BOMEN EFFECT ANALYSE

BEA herinrichting Tijl Uilenspiegelkwartier

Rapportnummer:

240119

Afbeelding 30: In de nieuwe situatie buigt de weg terug ter hoogte van de boom 1024871 (zie blauwe pijl). Het ontwerp is op dit punt inmiddels aangepast.

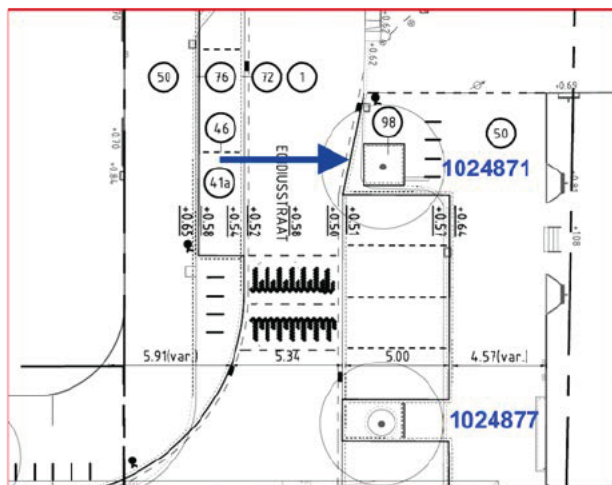
Bij de boom (1024871) op de noordoostelijke hoek van de straat vindt een herinrichting plaats van het wegprofiel (zie afbeelding 32). Door de nieuwe parkeervakken komt de rijweg, zoals gezegd, iets verder weg

te liggen van de boom ten opzichte van de huidige situatie. Ter hoogte van de boom buigt de weg echter weer naar de boom af. Onduidelijk is of deze afbuiging binnen het huidige wegvak komt te liggen. Als de afbuiging voor een deel binnen de contouren van het huidige trottoir komt te liggen, dan kan dit tot ernstige wortelschade van deze boom resulteren, gezien de dichte en oppervlakkige beworteling onder het trottoir, van deze boom (zie afbeeldingen 8, 9 en 10). Het ontwerp op dit punt inmiddels aangepast.

De meest noordelijke boom (1024871) komt te dicht op het nieuwe straatprofiel te liggen. Dit exemplaar is niet duurzaam te behouden. De nieuwe boomspiegels bij de andere bomen in dit deel van de straat komen te dicht op de stamvoet van de bomen te liggen. Naar verluidt is het ontwerp op dit punt aangepast.

Afbeelding 32: Kratconstructie ofwel Permavoid sandwich constructie met opbouw van de verschillende lagen in het profiel van de Marieke Nimwegenstraat

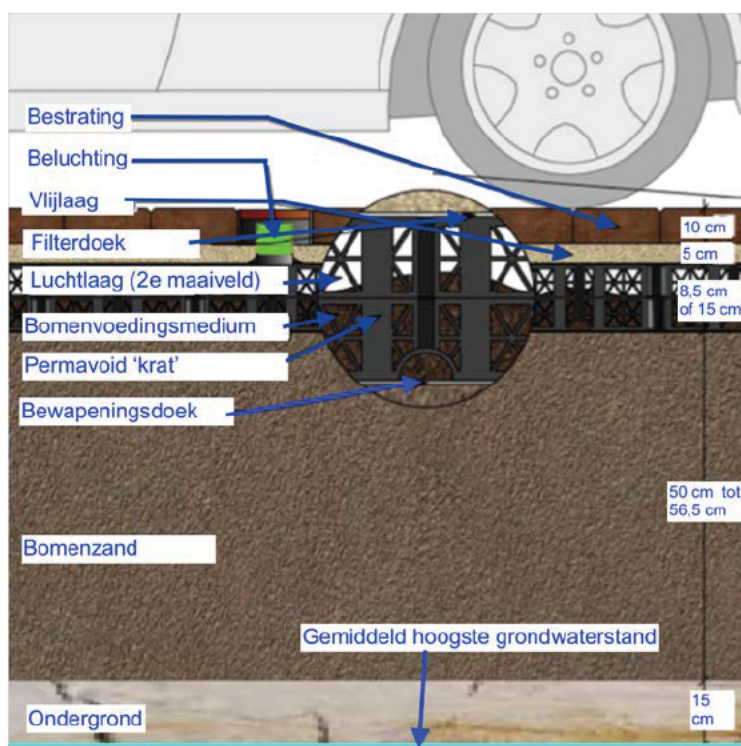
De kratjes zijn in twee varianten beschikbaar: 8,5 cm hoog en 15 cm hoog. Het pakket van maaiveld verharding tot en met de kratjes behoort feitelijk niet tot het doorwortelbaar volume van de te planten boom. Dat wil zeggen de bovenste 23,5 cm respectievelijk 30 cm van het bodemprofiel. Het gemiddeld hoogste grondwaterniveau ligt in de straat op 80 cm beneden maaiveld huidige parkeerplaats. In de voorliggende ontwerptekeningen van het Ingenieursbureau (ze afbeelding 31) wordt uitgegaan van een laag bomenzand onder de kratten van 50 cm in het westelijk deel van de Marieken van Nimwegenstraat en van een laag bomenzand van 65 cm in het oostelijk deel van de van de Marieken van Nimwegenstraat. Het uitgangspunt

voor de berekening van het oostelijk deel van de straat is dus niet juist. Dit moet ook 50 cm zijn in plaats van 65 cm. Of maximaal 56,5 bij gebruik van 8,5 cm kratjes.

Onder de kratten komt een bewapeningsdoek en daar onder kan het best bomenzand aangebracht worden, tot een diepte van maximaal 15 cm boven de hoogste gemiddelde grondwaterstand. De reden hiervoor is dat dit substraat niet in aanraking met het grondwater mag komen, want dan kan namelijk moerasgas ontstaan, wat tot wortelsterfte leidt. Deze laag bomenzand moet tot maximaal 2,0 MPa verdicht worden. Dit voorkomt dat het bomenzand verdicht. Zie voor de opbouw van de verschillende lagen ook afbeelding 32 ter illustratie.

Afbeelding 36: Deel van de Tijn Uilenspiegel met de geplande boomspiegels rond de bomen. De voorgestelde plantvakken rond de stamvoet zijn in rood weergegeven.

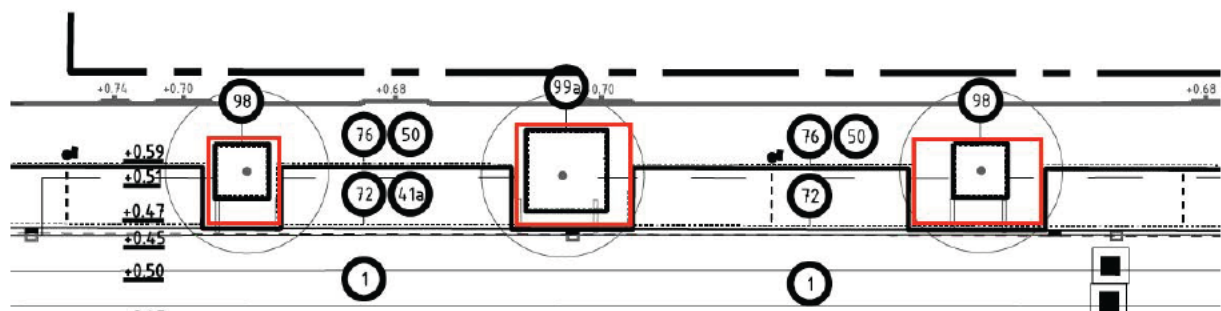
Ambitie van de geplande renovatie is ook het vergroenen van de buurt. Onduidelijk is waar nieuwe plantvakken worden gerealiseerd. Juist deze Tijn Uilenspiegelstraat leent zich hier bij uitstek voor. In het voorlopig ontwerp zijn nog boomspiegels van verschillende grootte te zien (zie afbeelding 36). Terwijl er richting de straat, het trottoir en de parkeervakken meer ruimte is voor open grond. Ons voorstel is om deze gehele ruimte te benutten voor een groenvak ten behoeve van het duurzaam behouden van de bomen. Dan ontstaat ruimte voor aanplant van een onderbeplanting. Ook geeft dit de straat ook een veel groenere aanblik.

- Het riool onder de boomkroon (kwetsbare boomzone) gehandhaafd blijft (eventueel dicht gepurd)
- Parkeerplaats op gelijke hoogte blijft met trottoir;
- Groeiplaatsverbetering onder het trottoir en parkeervak plaats vindt;
- De boomspiegels worden vervangen door robuuste plantvakken;
- Aanrijshade stam en stamvoet wordt voorkomen, bijvoorbeeld door aanplant van heesters of blokhagen rond de stamvoet.

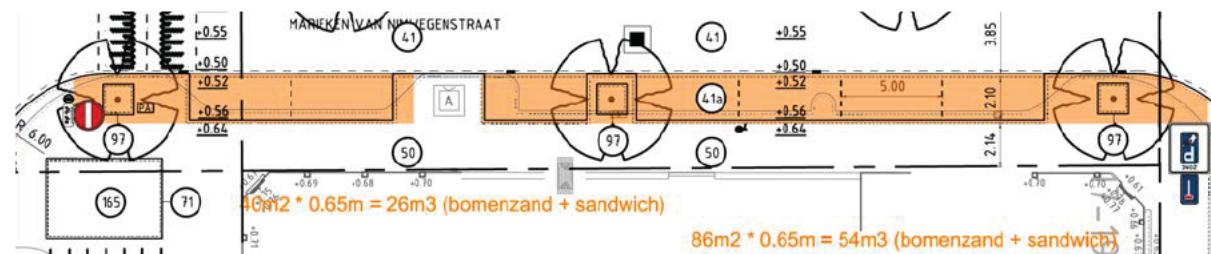
In deze straat is gekozen voor het geheel nieuw inrichten van de groeiplaats en aanplant van nieuwe bomen. De huidige bomen verkeren in matige tot slechte staat en hebben een beperkte restlevensduur. Groeiplaatsverbetering zou onvoldoende effect hebben, en de geplande werkzaamheden zouden hun conditie verder verslechteren, waardoor vervanging de beste optie is. Op deze wijze kan de meest optimale groeiplaats voor de nieuwe bomen gerealiseerd worden. Het handboek groen van de gemeente Amsterdam stelt dat voor bomen buiten de hoofdstructuur een ondergrondse groeiruimte is vereist van 25m³. Deze groeiruimte is voldoende ruim om bomen met een marginale kwaliteit ongeveer 60 jaar oud te laten worden. Uit onze analyse blijkt echter dat 25 m³ per boom niet overal gerealiseerd wordt. Voor het deel gelegen tussen de Esmoreitstraat en Egidiusstraat is rekening gehouden met een pakket bomenzand van 65 cm. Gezien de hoge grondwaterstand blijkt slechts 50 cm mogelijk. Tenzij het maaiveld opgehoogd wordt uiteraard. Aan de zuidkant zijn voor de 3 bomen de volgende berekeningen gemaakt (zie afbeelding 37):

$40 \text{ m}^2 * 0,65 \text{ m} = 26 \text{ m}^3$ voor 1 boom

$86 \text{ m}^2 * 0,65 \text{ m} = 54 \text{ m}^3$ voor 2 bomen.

Dit moet zijn:

$40 \text{ m}^2 * 0,50 \text{ m} = 20 \text{ m}^3$ voor 1 boom

$86 \text{ m}^2 * 0,50 \text{ m} = 43 \text{ m}^3$ voor twee bomen

Dit wil zeggen dat hier de 25 kuub per boom niet gerealiseerd wordt. Desalniettemin wordt de ambitie van een restlevensduur van 30 jaar echter ook met deze groeiplaatsen van beperktere omvang normaal gesproken wél gehaald.
